Onderwerp: FW: 02.0407 Wolstraat => Plan van Aanpak Buurboombescherming Blaak RDK van 20 april 2023

Wij hebben het voorliggende Plan van Aanpak ('Scan') van 20 april 2023 (ter bescherming van de zogeheten buurbomen) met bijbehorende nieuwe situatietekening OV_051 van 20 april 2023 beoordeeld, vanwege de meivakantie heeft e.e.a. extra tijd gekost.

Plan van Aanpak Blaak 1-95 Ridderkerk

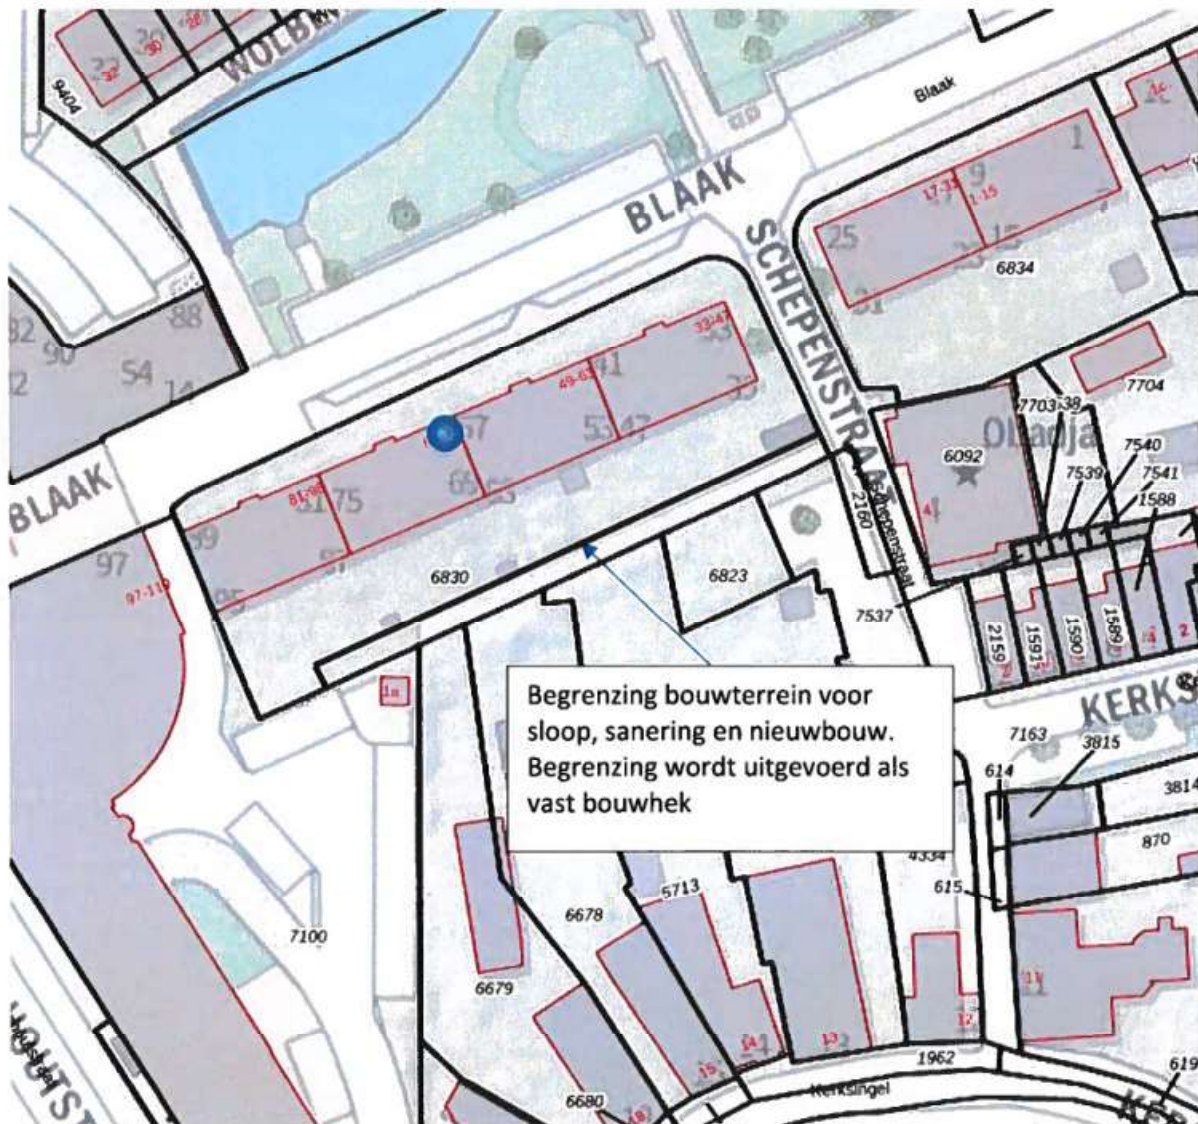
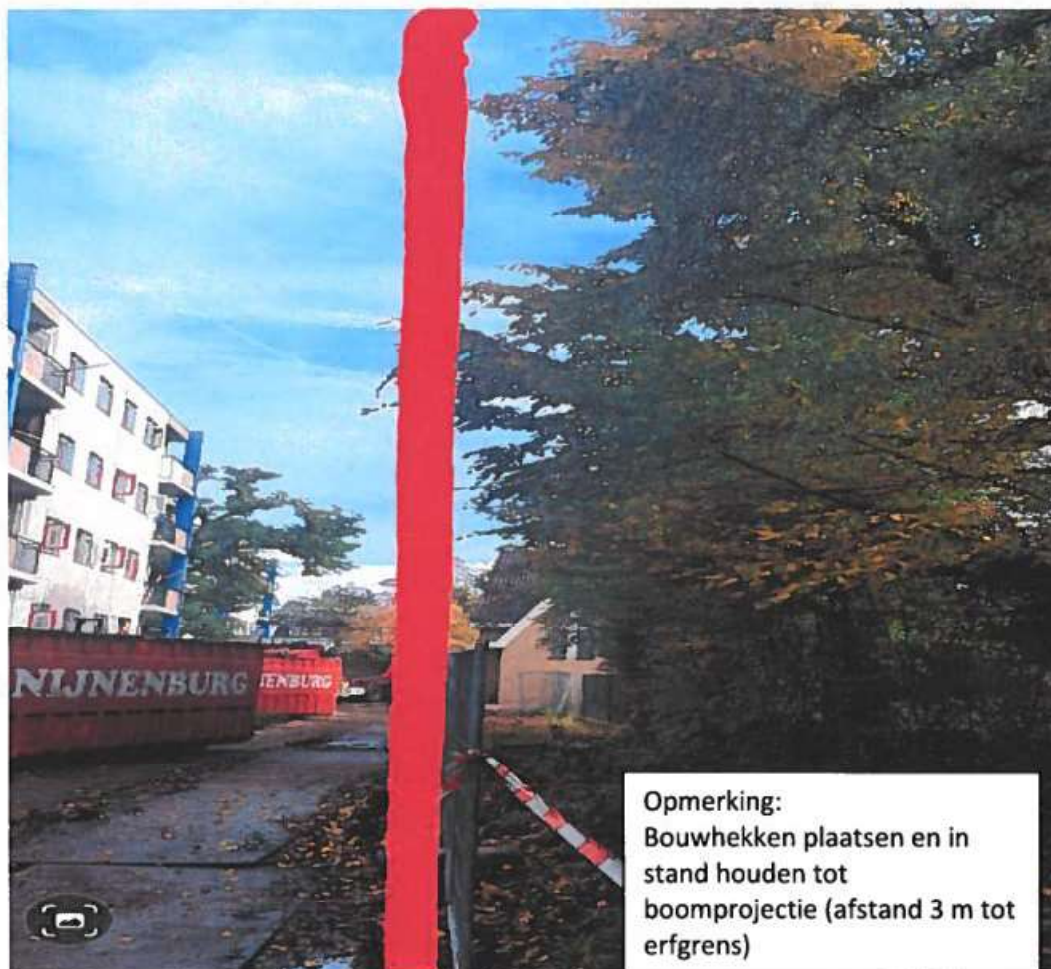
De maatvoering van die kwetsbare boomzone varieert, nu lijkt echter onvoldoende ruimte te worden aangehouden.

Ook de resultaten van de te maken BEA van boom B van het kerkgenootschap moet nog worden meegenomen in dit Plan van Aanpak.

Het komt ons voor dat de separate tekening niet in lijn is met de hier gegeven beschrijving, de positie van die boom B is in die separate tekening tevens te oostelijk ingetekend, dit gaarne corrigeren en het Plan van Aanpak daarop aanpassen.

AFSTAND
PETSBERGING
METER V.M. BOOM
BEHOOREND BIJ
KERKGEMEENSCHAP

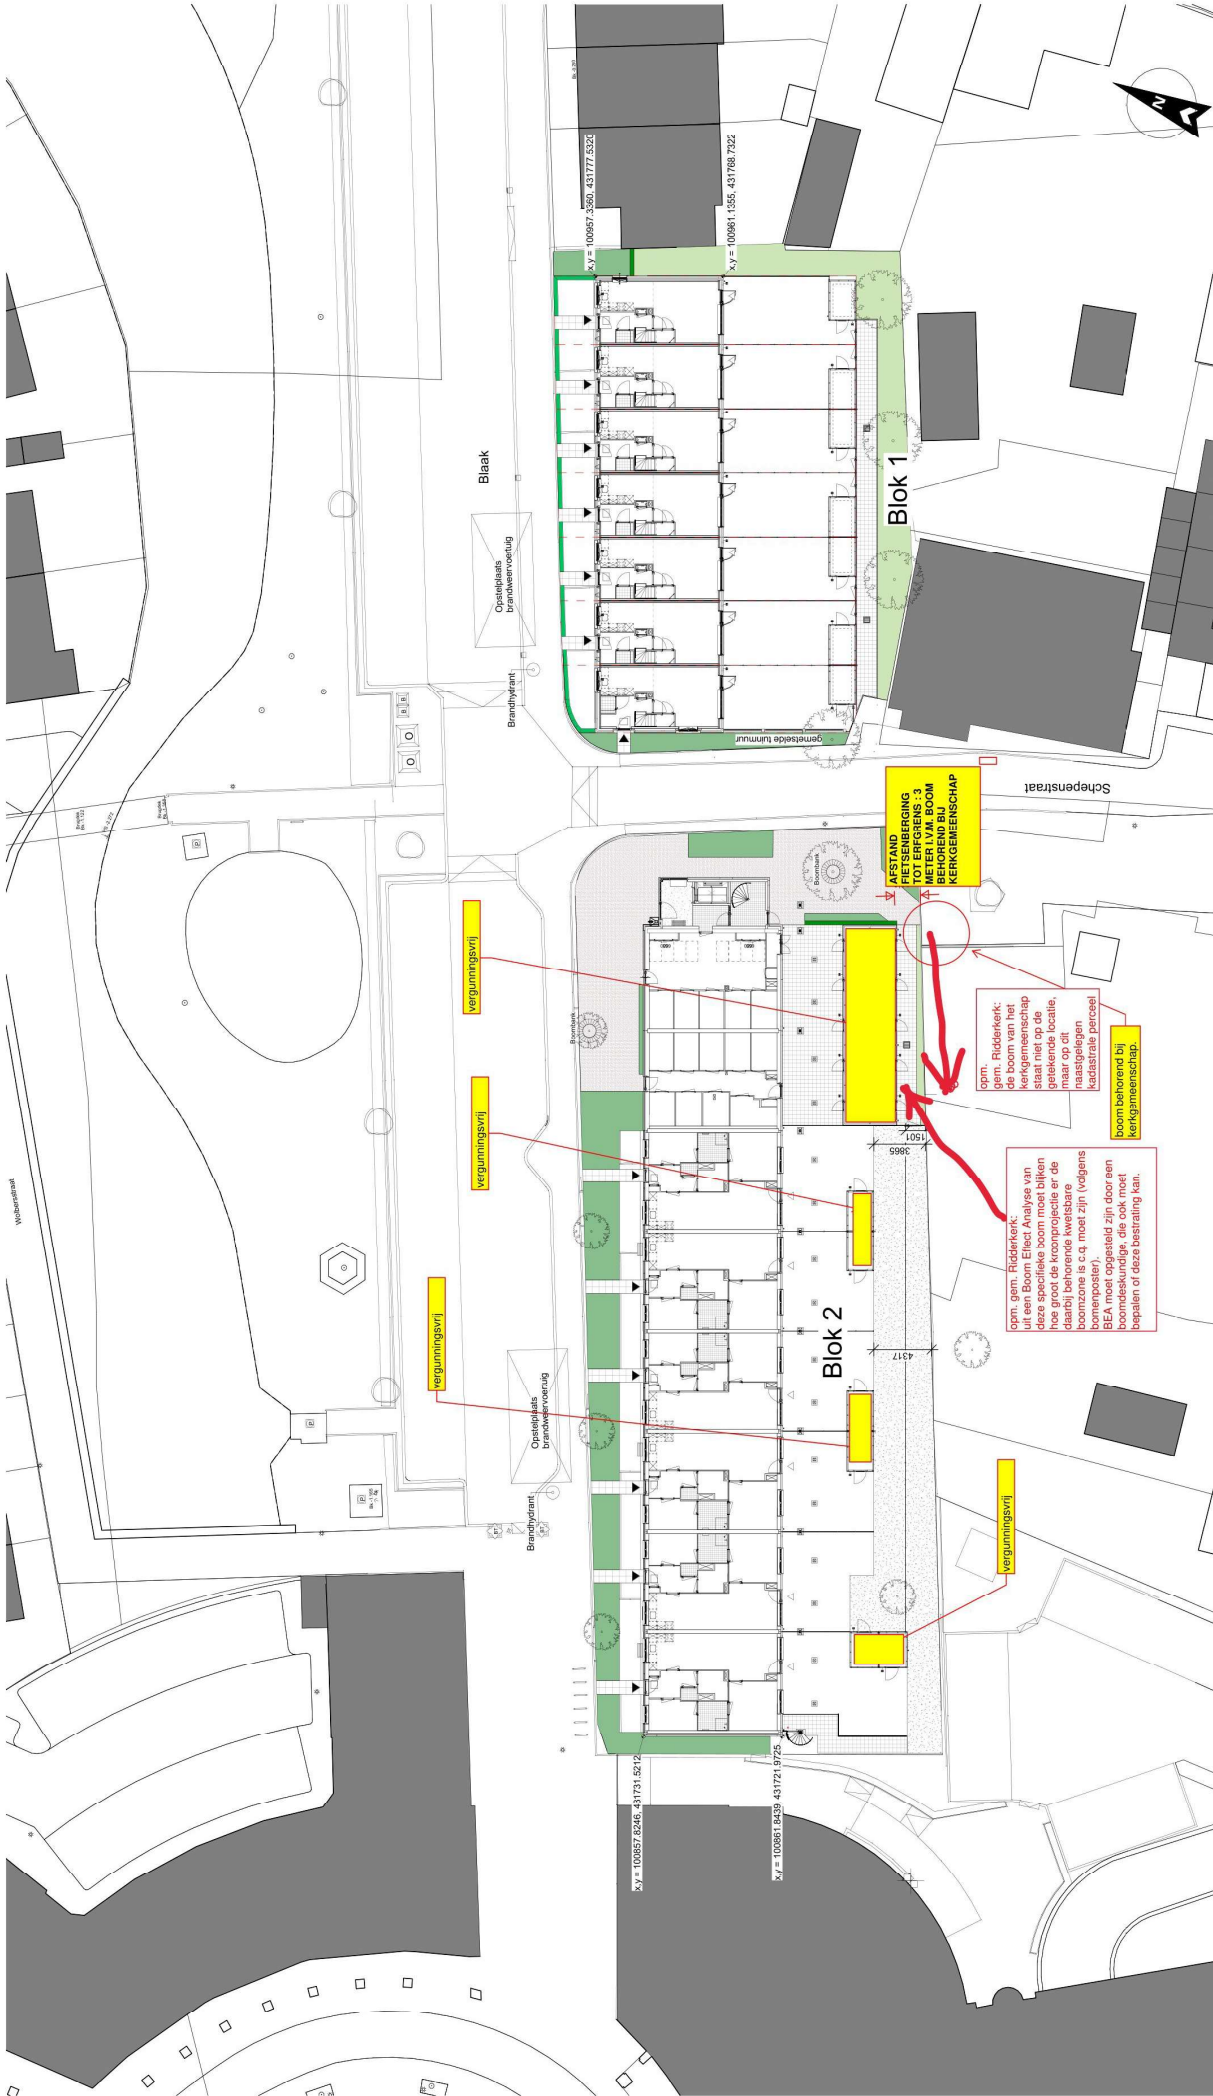
opm. Rijksoverheid:
de boom van het
kerkgemeenschap
staat niet op de
geteelde locatie,
maar op dit
naastgelegen
locatie. Perceel
boom behorend bij
kerkgemeenschap.

opm. gem. Rijksoverheid:
uit een Boom Effect Analyse van
deze specifieke boom moet blijken
hoe groot de kroonprojectie er de
daarbij behorende kwetsbare
boomzone is c.q. moet zijn (volgens
boomposten).
Aan de hand van deze gegevens
bepalen of deze bestrating kan.
